Wettbewerb für ein Bankgebäude in Basel der Schweizerischen Nationalbank.

Aus dem Bericht und Urteil des Preisgerichts.

1. Rang, Entwurf Nr. 4. — Arch. Suter & Burckhardt.

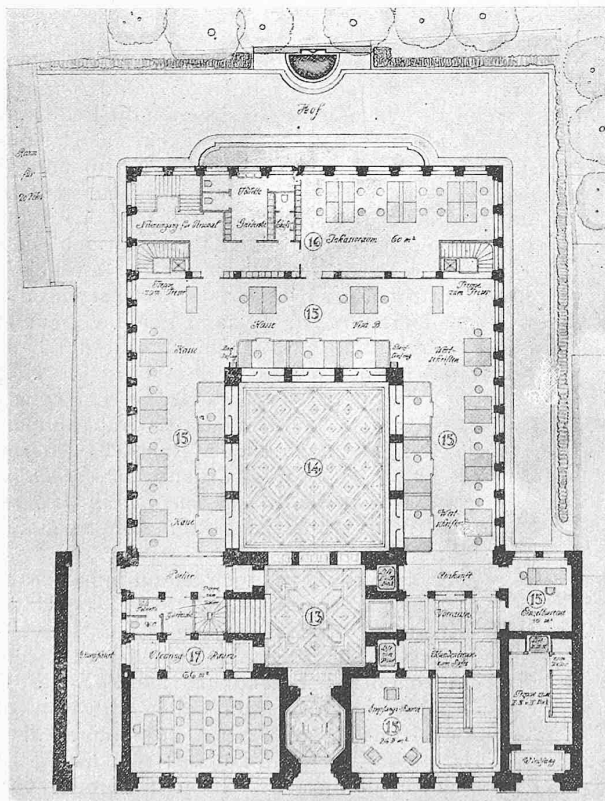
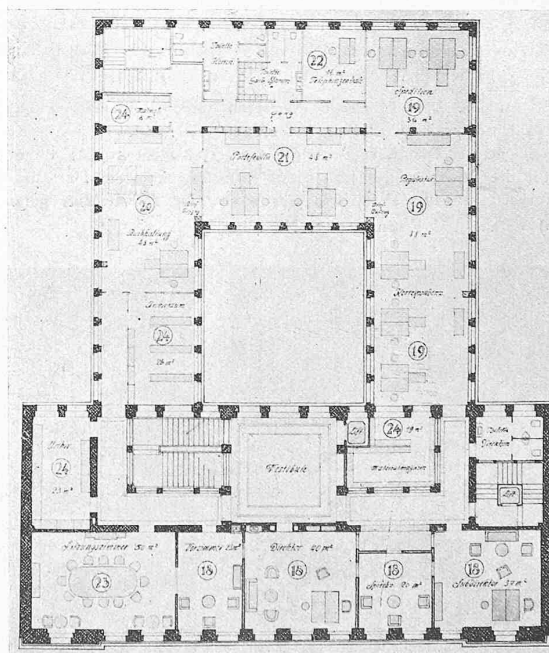
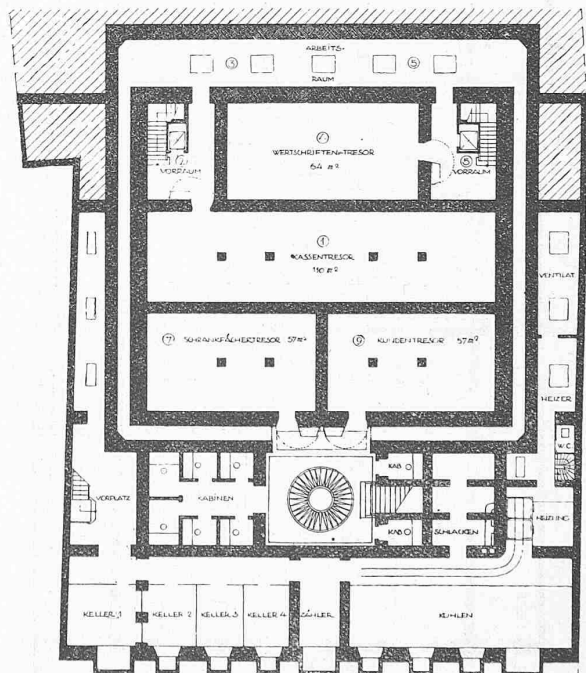
Nr. 4. „Pro Ultimo.“ Durch das Abrücken des niedrigen Hofbaues von den nachbarlichen Grenzen ist eine vortreffliche Beleuchtung und Lüftung der Arbeitsräume gesichert. Ein grosser

Vorteil des Projektes liegt ferner in der Anlage eines einzigen, gut dimensionierten Lichthofes. Ausgezeichnet sind die Beziehungen und die räumliche Ausgestaltung der verschiedenen Dienstabteilungen im Erdgeschoss. Zu bedauern ist die Beanspruchung wertvollen Platzes durch Toilette und Garderobe, die leicht, wie auch im ersten Stock, östlich verlegt werden können. Vom architektonischen wie auch vom Standpunkte des Dienstbetriebes sehr gut ist die

Lösung der Wertschriften-Abteilung mit reichlich beleuchteten Nebenräumen. Der Wertschriftenchef hat einen freien Ueberblick über seine Abteilung und die Safes-Treppe. Vom Haupteingang aus ergibt sich eine gute Steigerung der Raumwirkungen bis zur Schalterhalle. Das Vestibül ist architektonisch ausgezeichnet angelegt. Die Mietertreppe ist gut plaziert; besonders wertvoll ist der direkte Eingang von der Strasse. Tresor und Kontrollgang sind ausserordentlich übersichtlich. Die Tresor-Kabinenfenster gegen die nördlich anschliessenden Räume sind aus Gründen der Sicherheit unzulässig. Die Aufteilung der Fensterwände im Sitzungszimmer und Subdirektorenzimmer ist unrhythmisch.

Die Hauptfassade ist gut und kräftig gegliedert, in Einzelheiten jedoch nicht ausgereift. Das über die zulässige Bauhöhe

hinausragende Attikageschoss ist wegzulassen. In diesem Falle sind die Abwartwohnung im Dachstock auf die Südseite und die Archive auf die Nordseite zu verlegen

2. Rang, Entwurf Nr. 8. Erdgeschoss, 1. Stock und Hauptfassade.

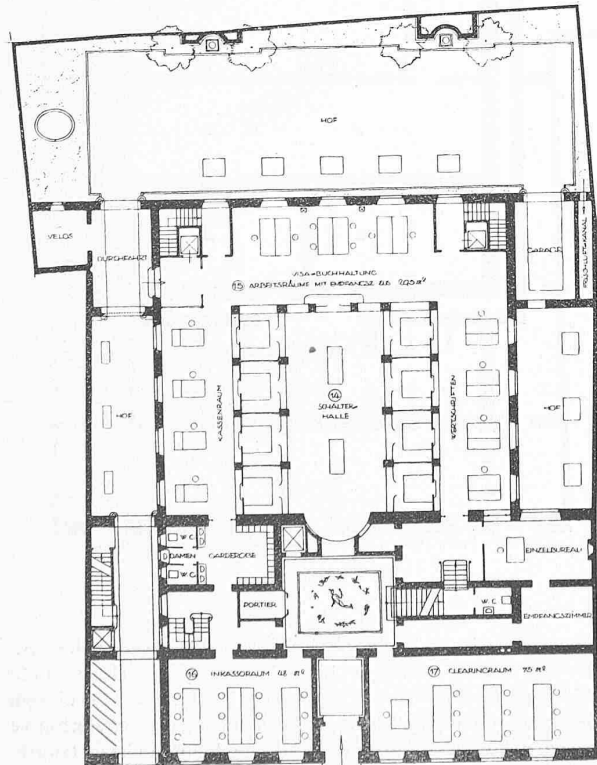
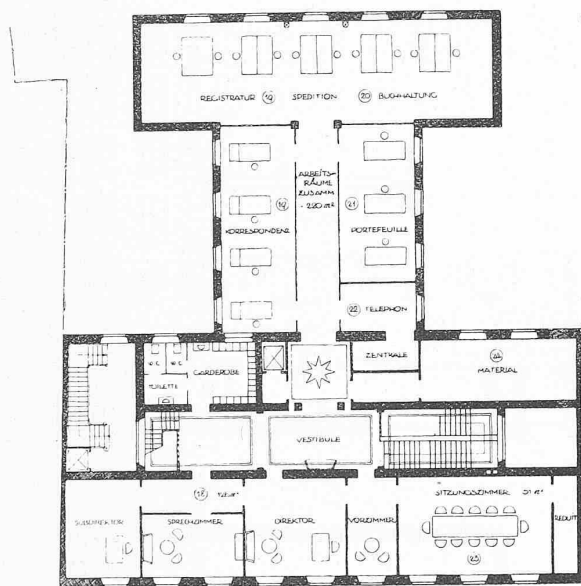
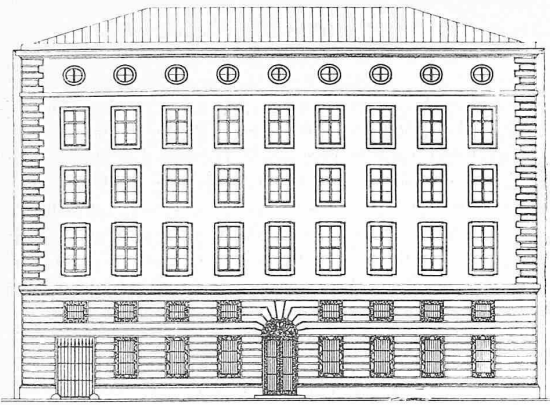
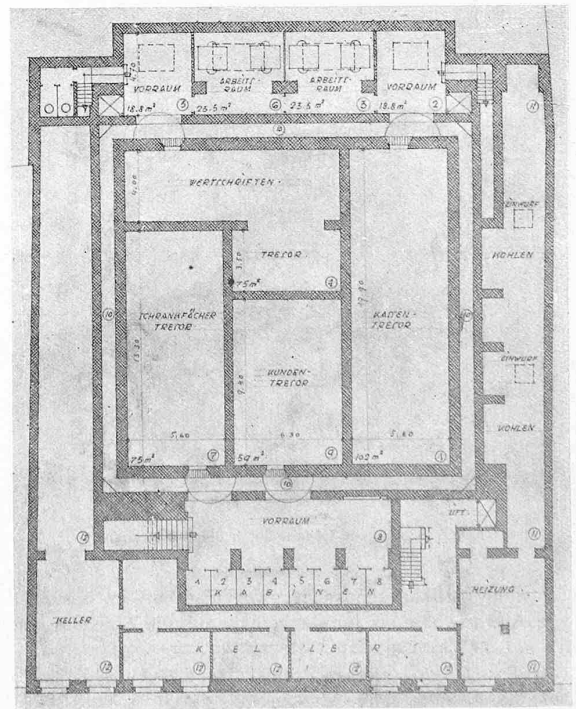
ist erforderlich und möglich. Die Schalter-Anordnung und die Verbindung mit den dahinterliegenden Arbeitsplätzen ist sehr gut. Die Kassaboten sind von der Kasse aus nicht leicht kontrollierbar. Die Nebenräume der Wertschriften-Abteilung sowie der Safes-Zugang sind grundsätzlich an richtiger Stelle, in ihrer Gestaltung jedoch verbesserungsbedürftig und verbesserungsfähig. Eingang und Vestibül sind gut gestaltet und in den Abmessungen gut abgewogen. Die Tresoranlagen und besonders der Wächtergang sind sehr übersichtlich und sicher angelegt. Wertschriften- und Schrankfächer-Tresore sind bedeutend zu klein. Der erste Stock ist ebenso knapp als zweckmässig disponiert. Die Beleuchtung des Vorplatzes vor den Direktionsräumen müsste durch weitergehende Auflösung der Korridorwände verbessert werden. Das aus praktischen Gründen wünschbare

Nr. 8. „Gold.“ Dieses Projekt ist das einzige, das ohne Lichthof die Schalterhalle einwandfrei durch hohes Seitenlicht beleuchtet. Die Arbeitsräume sind durch Ober- und Seitenlicht vorzüglich erhellt und lüftbar. Eine Verbreiterung der Schalterhalle

Zwischengeschoss ist architektonisch nicht genügend verarbeitet. An Stelle des Essraumes und des Archives im Zwischengeschoss würde zweckmässiger eine Abwartwohnung untergebracht. Auch bei diesem Projekte ist die offene und knappe Ausmündung der Mietertreppe und des dazu gehörenden Aufzuges in die Durchfahrt zu beanstanden. Die Architektur der Hauptfassade ist zu wenig charakteristisch, reizvoll dagegen sind die Fassaden gegen den Hof. (Schluss folgt.)

3. Rang (1600 Fr.), Entwurf Nr. 1. — Architekten Hans VonderMühl und Paul Oberrauch.

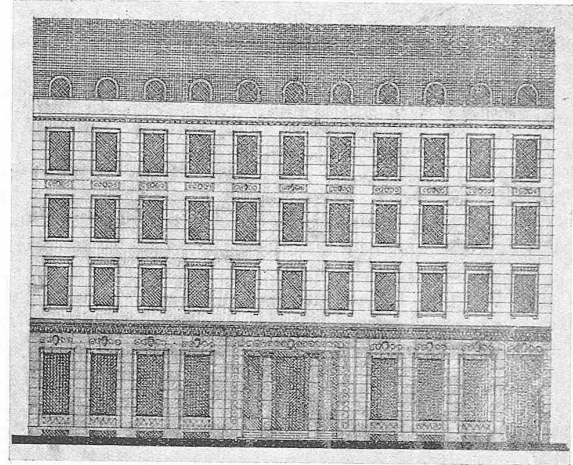
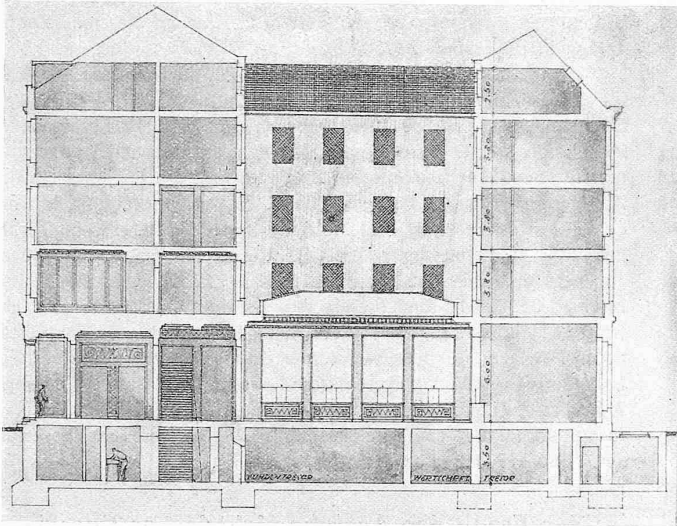
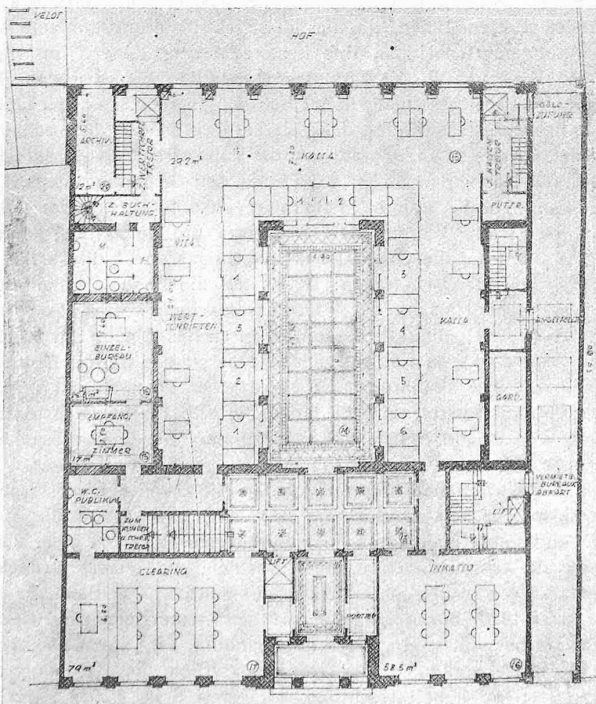
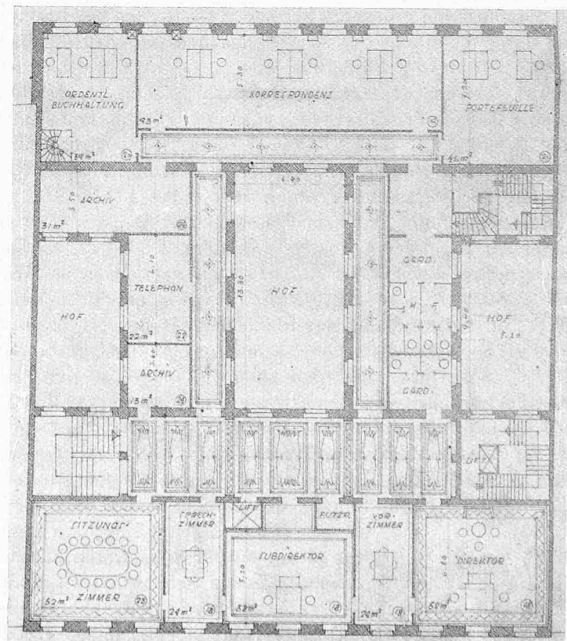
Nr 1. „John Law.“ Die Beleuchtung des Gebäudes durch die drei schmalen Lichthöfe würde wesentlich verbessert, wenn der Hofbau um 1 oder 2 Stockwerke niedriger gehalten würde. Das Bureau des Chef der Wertschriften-Abteilung ist eine unerfreuliche Arbeitstätte, weil sie nur durch Oberlicht beleuchtet ist. Wertvoll für die Lüftung und Beleuchtung der Arbeitsplätze im Erdgeschoss ist das hohe Seitenlicht. Die gut angelegten Schalterplätze stehen in sehr zweckmässiger Verbindung mit den dahinterliegenden Arbeitsplätzen. Die Verbindungen mit den Tresoren durch Treppen und Aufzüge sind gut. Der Haupteingang ist gut betont durch eine zweckmässige offene Vorhalle. Die Trennungswand zwischen dem

disponiert und enthält gut geformte und genügend grosse Tresorräume. Durch Weglassung der Kontrollangmauer beim Safes-Vorraum und bei den Arbeitsräumen 3 und 6 werden die Verhältnisse noch verbessert. Das erste Obergeschoss ist praktisch disponiert und architektonisch schön durchgebildet. Das gleiche gilt auch für die Anlage der weiteren Obergeschosse. Die Strassen-Fassade ist in Einzelheiten nicht restlos ausgeglichen, hat aber gute Verhältnisse und ist nicht ohne Vornehmheit. Doch dürfte sie bei ausgebauter Strassenfront die Bedeutung des Gebäudes nicht genügend zum Ausdruck bringen.

Vestibül und der Schalterhalle sollte im Interesse einer besseren Beleuchtung und Orientierung stark geöffnet werden. In gleicher Weise sollte die Trennungswand zwischen dem Vorplatz zu dem Safes-Zugang und den Arbeitsräumen der Wertschriften-Verwaltung stärker aufgelöst werden. Dadurch wird die Kontrolle von Seiten der Wertschriften-Verwaltung erleichtert und der Zugang zum Empfangsraum übersichtlicher. Das Kellergeschoss ist vortrefflich
